BERGEN  
KOMMUNE

Plan- og bygningsetaten

Vår referanse: PLAN-2025/13842-26  
Sakshandsamar: Lise Våge Berge  
Dato: 19.12.2025

## Referat oppstartsmøte – reguleringsplanarbeid Fyllingsdalen, Gnr. 22, Bnr. 4, Hjalmar Brantings vei øst, Arealplan-ID 72000000

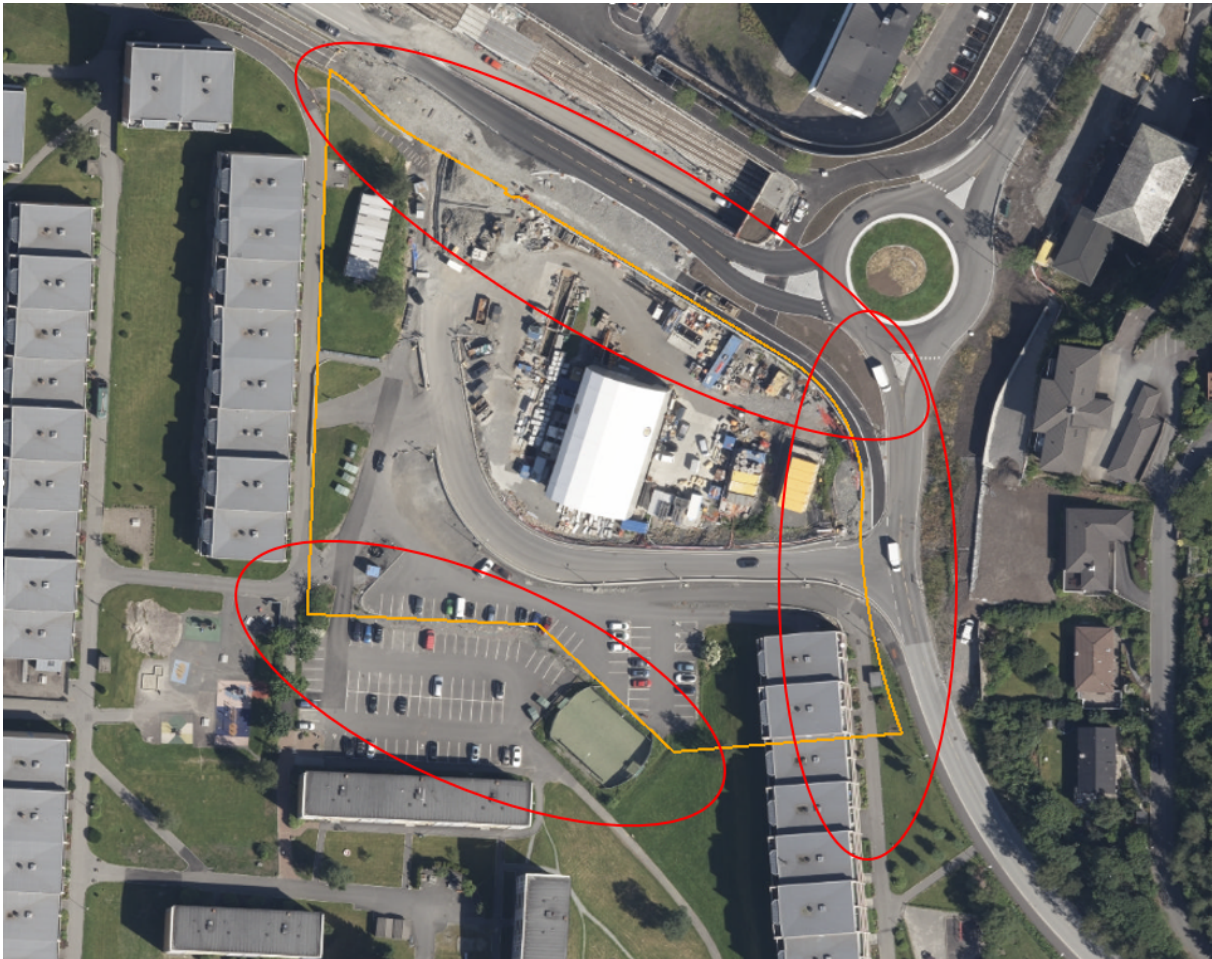
Planavgrensa skal vere endeleg avklart før ein varslar oppstart av planarbeid. PBE tilrår at plangrensa vert utvida, spesielt i dei innringa områda. Plangrensa kan innskrenkast i løpet av planprosessen.

Bakgrunn for dette er

- For å sikre naudsynt areal for å avklare avkøyrslar
- For å sikre god overgang til Hjalmar Brantings vei
- For å sikre overgang til eksisterande burettslag og eksisterande parkeringsplass – korleis er denne overgangen tenkt?
- For å sikre gangvegar gjennom planområdet og til målpunkt
- Renovasjon
- Sikre god handtering av overvatn og vurdering av bekkeopning

Forslagsstillar vil vurdere plangrense på nytt før varsel om oppstart. PBE legg til grunn at plangrense i det minste vert utvida i tråd med våre tilbakemeldingar.
